相原電機株式会社
営業部

変圧器屋内用ケース一部製品改良の御案内

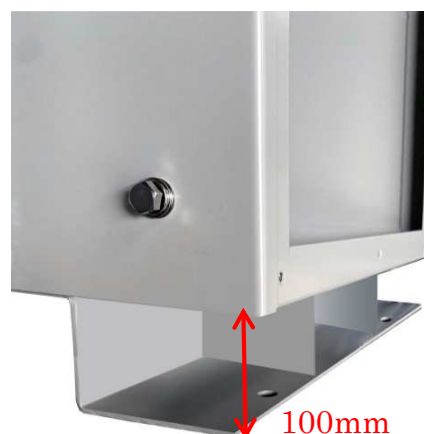
1. 対象製品：TC-400・TC-500・TC-600 (3機種)
2. 改良内容：ケース底面と固定面の間を広くしました。
※現状 40mm または 50mm から 100mm へ改良する事によりケース固定作業が容易になります。
3. 改良機種の型番には、新たに末尾に L が付きます。(例 TC-400L・TC-500L・TC-600L)
4. 価格は従来品と同価格となります。 ※2022年9月1日より価格改定が御座います。

改良前

改良後
